AKTUALISIERUNG

PROJEKT: STADTHALLE BAYREUTH
BAUHERR: STADT BAYREUTH HOCHBAUAMT
PLANNUMMER:

KNERER UND LANG ARCHITECTEN GMBH
M 1:50
30.03.2022
SHEET: 5_ARC_D0_AZ_02_001_FG_...

SCHNITT A - A

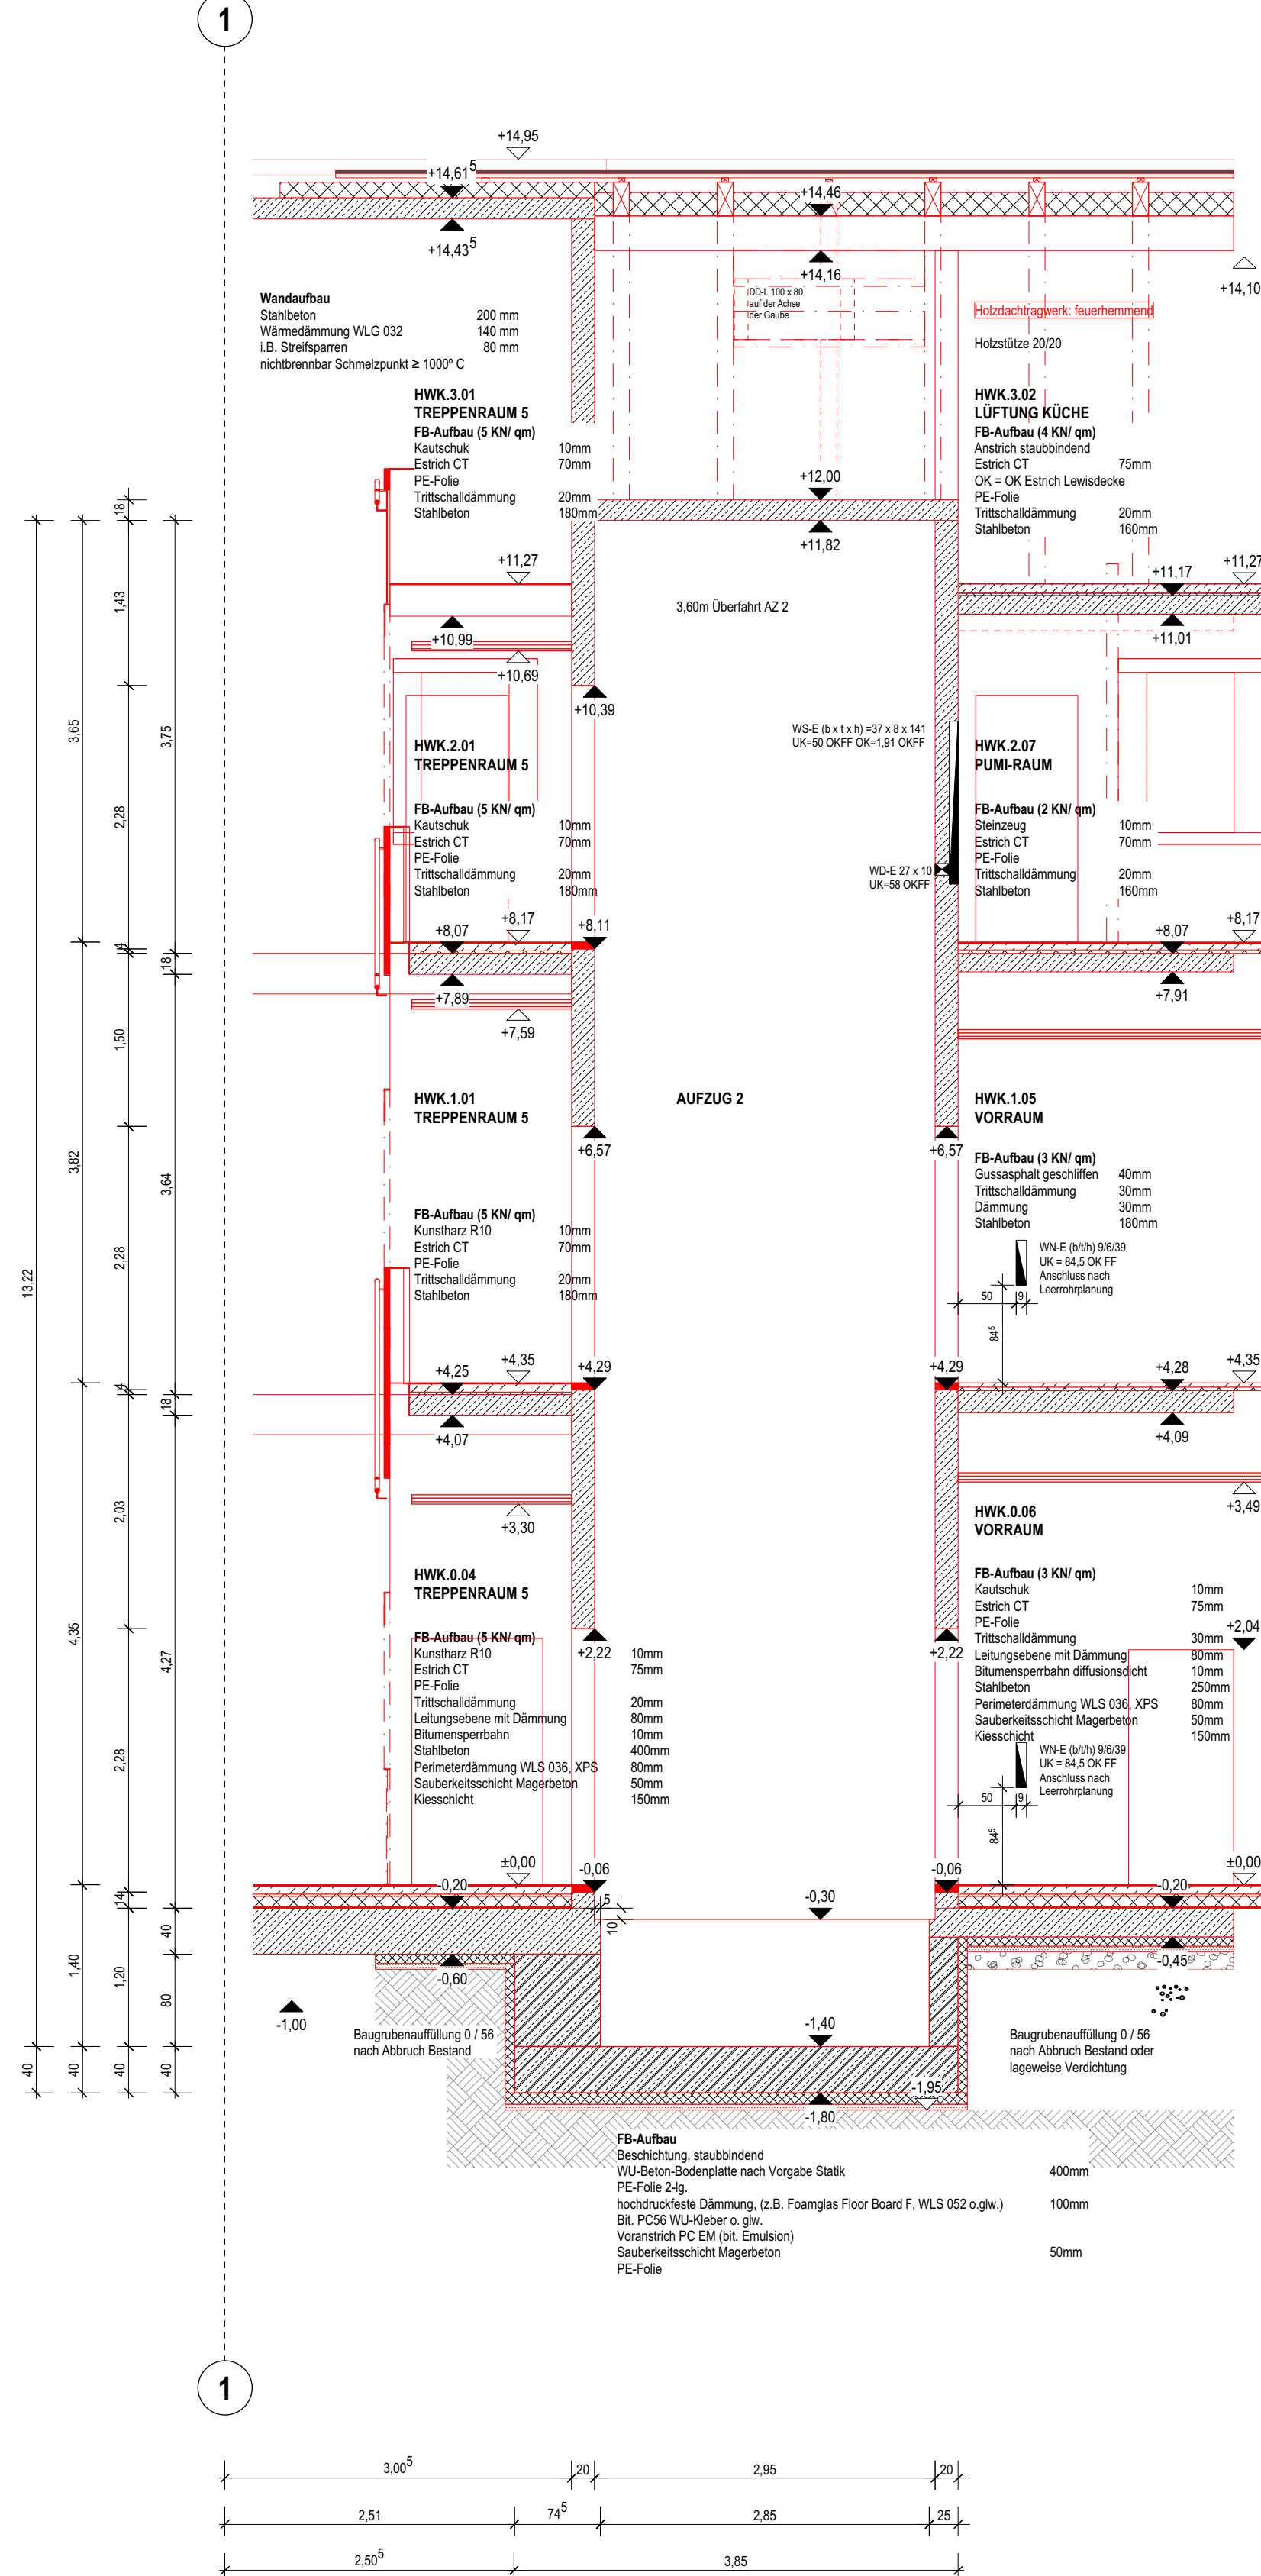
KW 13/22 BP
Festlegung Brandschutzbesprechung v. 25.02.22 Entrauchung AZ 2 über Treppenraum 05:
Umplanungen:
- Entfall Rauchabzugshaube
- Schließung Wechsel mit Dachdeckung
- Rückbau Entrauchungsschacht
- Schließung Rohbauöffnung am Fahrschachtkopf n. Vorgabe Statik

SCHNITT B - B

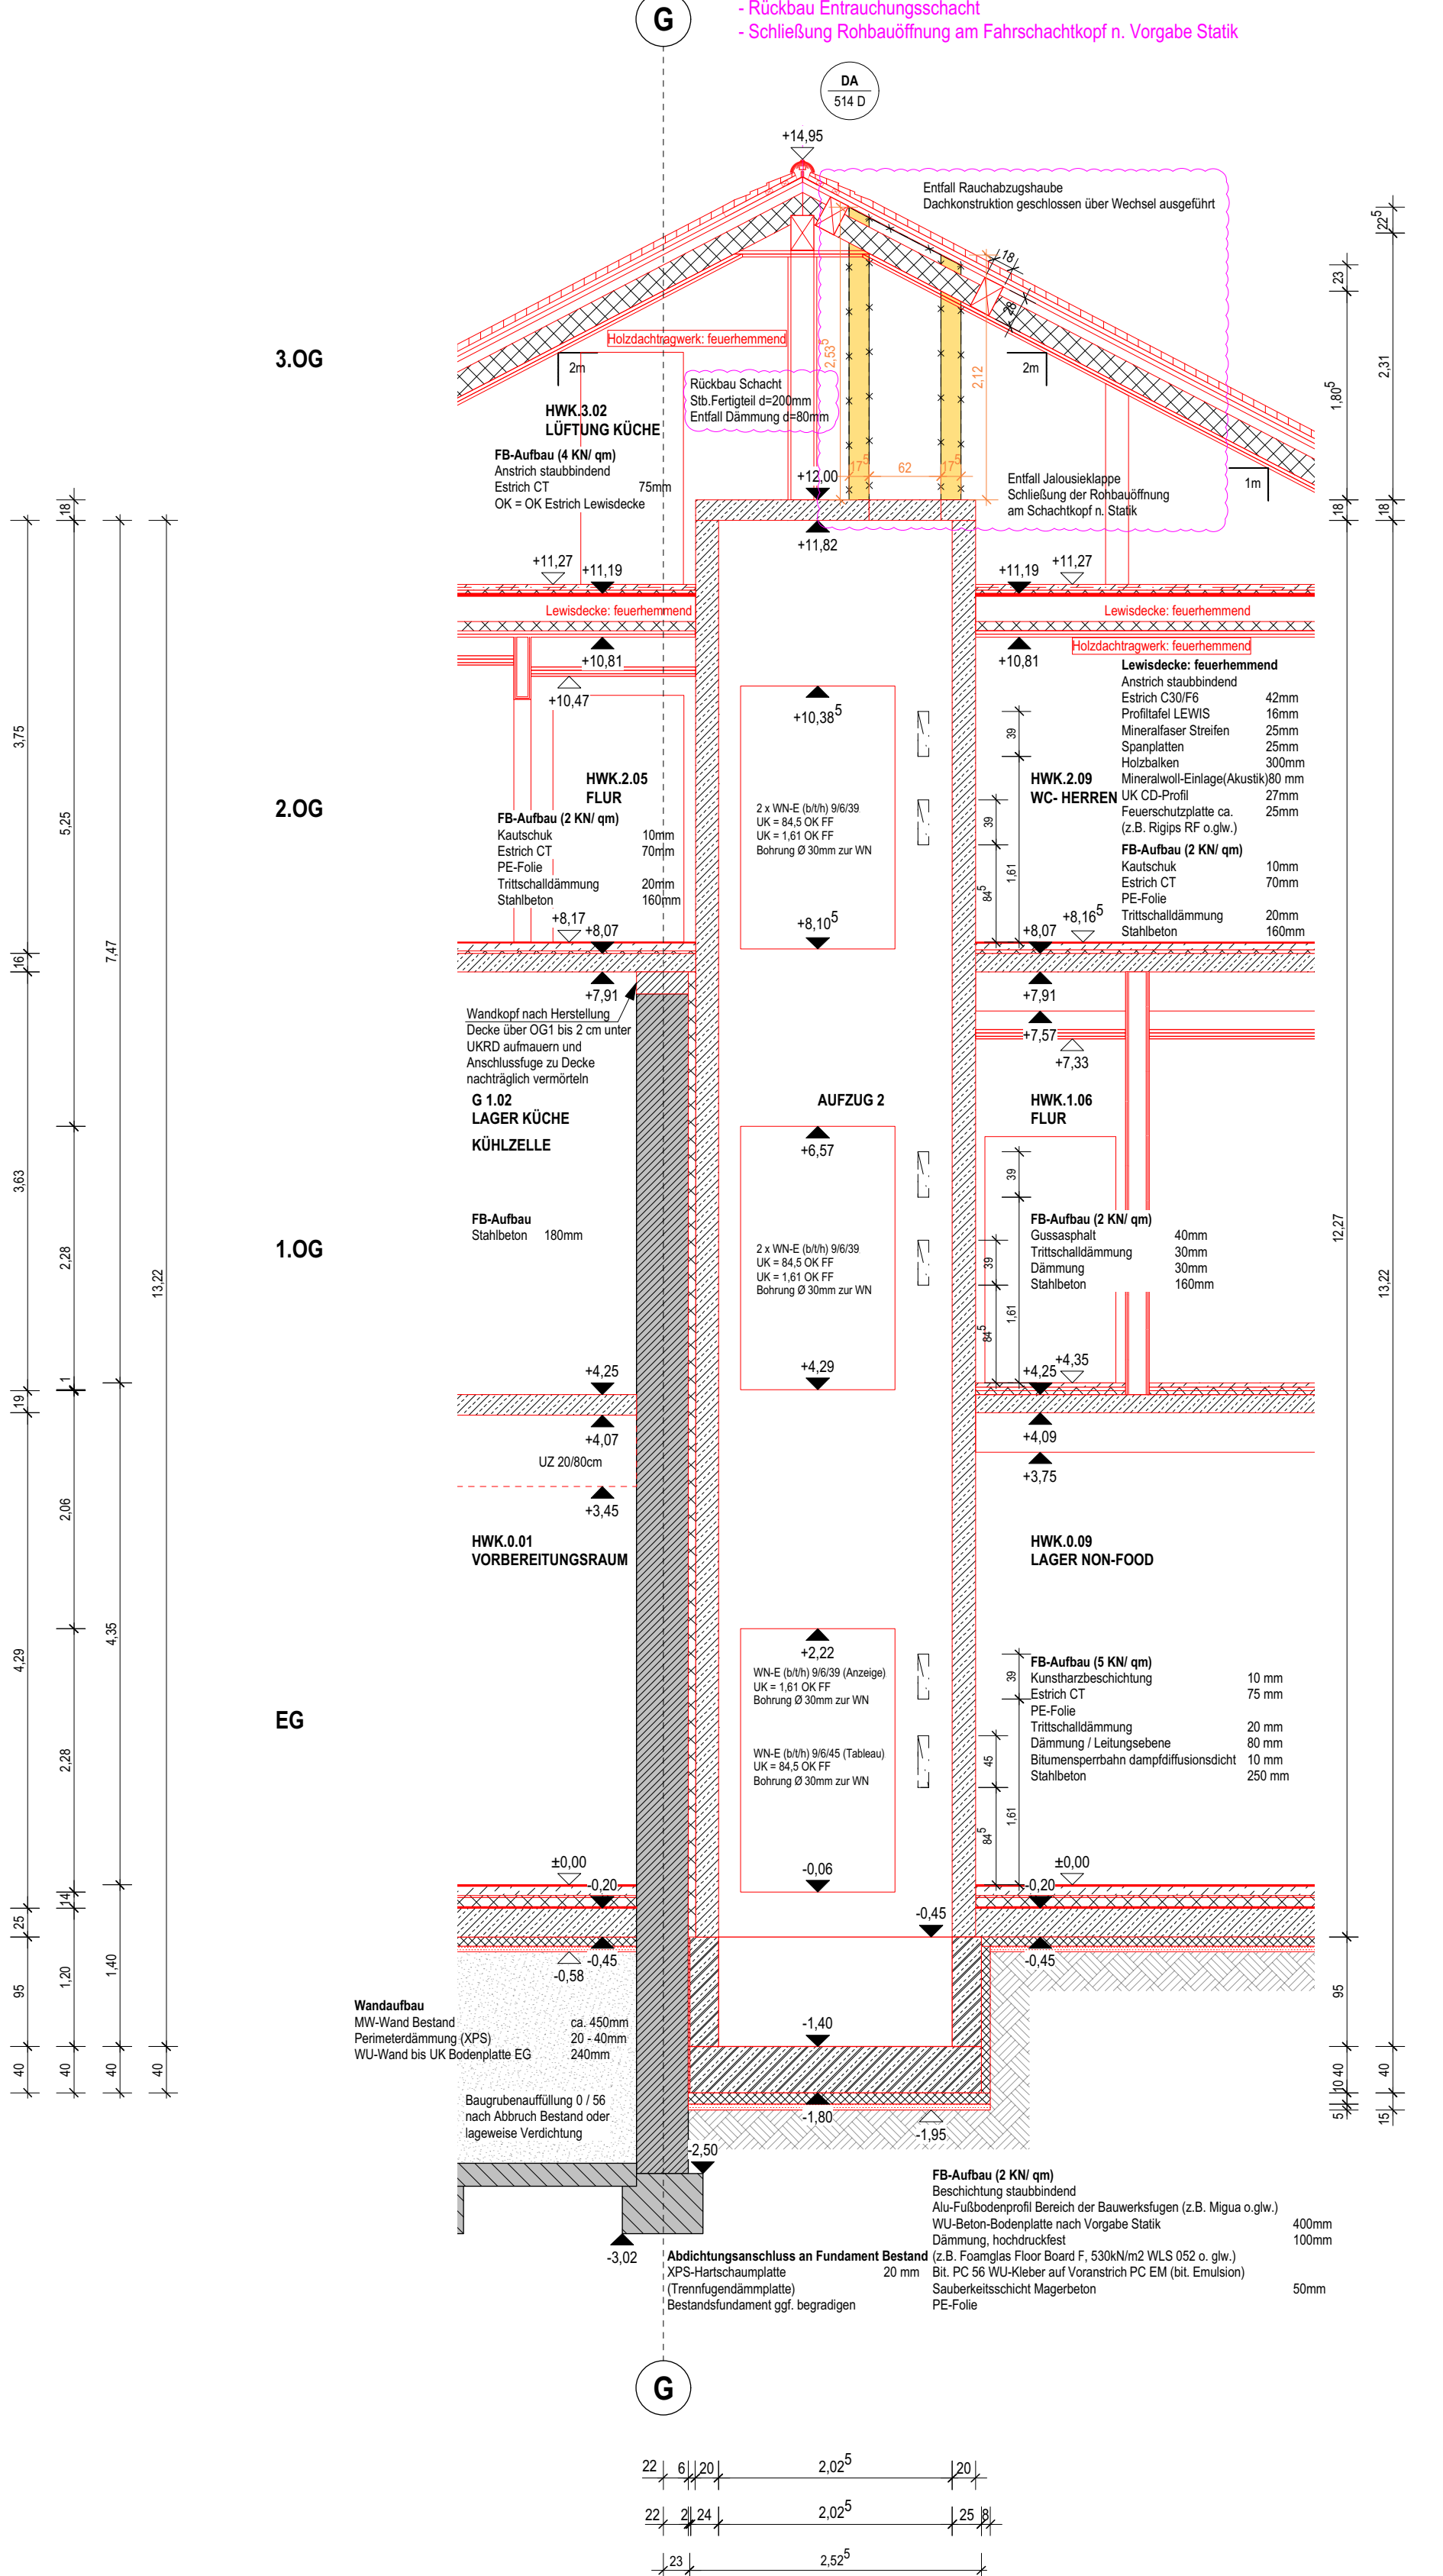
Festlegung Brandschutzbesprechung v. 25.02.22
Umplanungen:
- Entfall Rauchabzugshaube
- Schließung Wechsel mit Dachdeckung
- Rückbau Entrauchungsschacht
- Schließung Rohbauöffnung am Fahrschachtkopf n. Vorgabe Statik
